Saksfremlegg

1. gangsbehandling - Detaljregulering Melhustunet sør, gnr/bnr 91/112

Utvalgssaknr: 21/24 **Møtedato:** 05.03.2024 **Utvalgets navn:** Formannskapet

Figur 3: Parkering på bakken i SPA og energistasjon

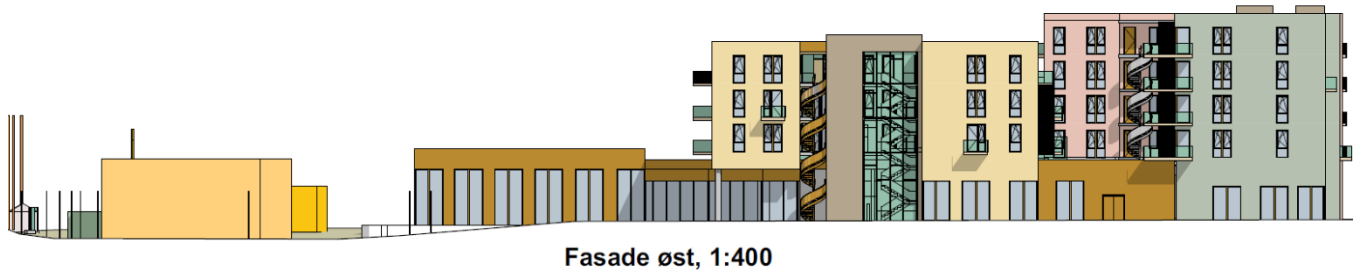
Områdeplanens parkeringsnorm punkt 2 og 5 åpner ikke for parkering på bakkeplan, og det er tidligere kun gitt unntak for HC-parkering. Tomta og prosjektet har ifølge forslagstiller en del egenskaper som taler for en annen løsning enn de generelle føringene i Områdeplanen:

Rådmannen ser en god del av argumentene fra forslagstiller. For punkt 2 om de regulerte formålene i sentrumsplanen er det noe uklart hva intensjonen i områdeplanen er, enten at tomtas parkering skulle vurderes og behandles annerledes enn kvartalene uten særegne formål, eller at den plasskrevende handelen skulle inn i et relativt urbant konsept. Rent formelt vil dette uansett ha mindre betydning, da parkeringsnormen er gjort gjeldende også her; områdeplanen har mindre stramme parkeringskrav for enkelte kvartaler enn den generelle parkeringsnormen, men dette er ikke gjort for dette kvartalet. Uavhengig av føringer for parkering er det allikevel riktig at tomta i områdeplanen er gitt en annen og mindre «arealeffektiv» arealbruk.

Bakkeparkering er ikke positivt for byrommet som dannes mellom byggene i planforslaget. Samtidig har planforslaget relativt åpne og innbydende fasader mot NØ/NV, med boligareal der tidligere utkast viste parkering. Det er håp om at den møblerte og ikke-kjørbare plassen mellom byggene, «torget», kan fungere som et slags torg til tross for parkeringen, dette vil avhenge av framtidige leietagere.

Rådmannen har vurdert evt. likebehandling om parkeringsløsningen skulle vedtas. Det er grundig etablert gjennom en rekke rettskilder og lang praksis at kommunen i en plansak har bred myndighet til å godkjenne eller avvise arealbruk, herunder parkering. Kommunen er heller ikke avhengig av å vise til områdeplanens parkeringsnorm når en plans parkeringsløsning vurderes. Likebehandling er så å si umulig å oppnå, da hver enkelt tomt og hvert prosjekt vurderes på sine egne premisser, og utfra andre føringer som gjelder i tidsrommet prosjektet pågår. Men det vil være viktig at evt. ulike utfall er godt begrunnet i prosjektet, dvs. at behandlingen er saklig. I denne saken er det konkrete argumenter for en noe høyere dekning og noe bakkeparkering knytta til tomtas lokalisering, omkringliggende trafikkmønster, allerede regulert formål og en spesiell miks av formål/tjenester. Det er helheten av disse som gir utfallet, og det er vanskelig å se at disse gjør seg gjeldende for andre deler av sentrum, både basert på plassering og miks av arealformål/bruk som områdeplanen legger opp til. Rådmannen åpner derfor for at det i dette planforslaget kan åpnes for et fravik fra bestemmelsene og parkeringsnormen i områdeplanen.

Figur 4: Fasade mot veien Melhustunet, med minimum 50 % glassfasade mot SPA og Melhustunet.

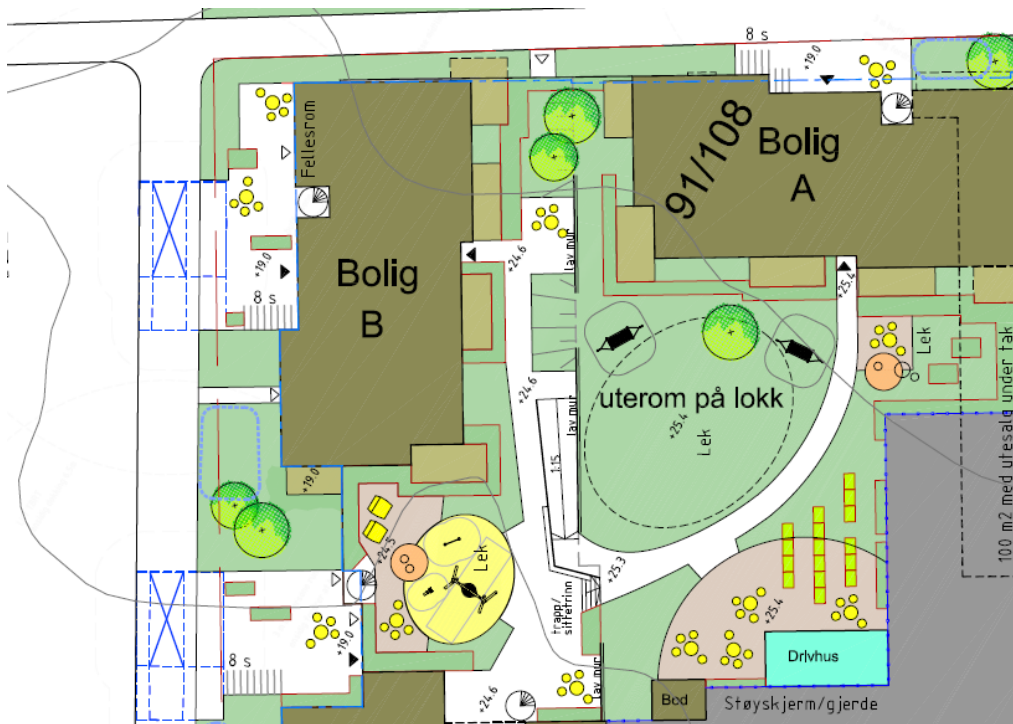
Planforslaget er noe utflytende mot sør, med lavere næringsbygg, parkeringsareal og energistasjon. Arealbruken medfører nødvendigvis noen mindre pene funksjoner, som varelevering, renovasjon og trafikkareal, men disse er stort sett holdt unna de mer tiltalende delene av planområdet, og er som nevnt vanskelig å unngå. Rådmannen støtter prioriteringen av levende fasader mot Melhustunet og et konsentrert område for opphold ved butikkene,

men har forståelse for at det området er valgt noen andre grep med noe lavere andel åpne fasader mot veien Melhustunet, enn de viktigste og livligste gatene lengre nord i sentrum som miljøgata. Bestemmelse 3.2.4 sikrer derimot at fasadene i bygninger med forretning/næring/tjenesteyting i første etasje skal være attraktive og åpne. I 1. etasje skal næringsareal legges til rette for publikumsrettet virksomhet det skal være minimum 3 meters etasjehøyde og minimum 50 % glassfasade mot SPA og Melhustunet.
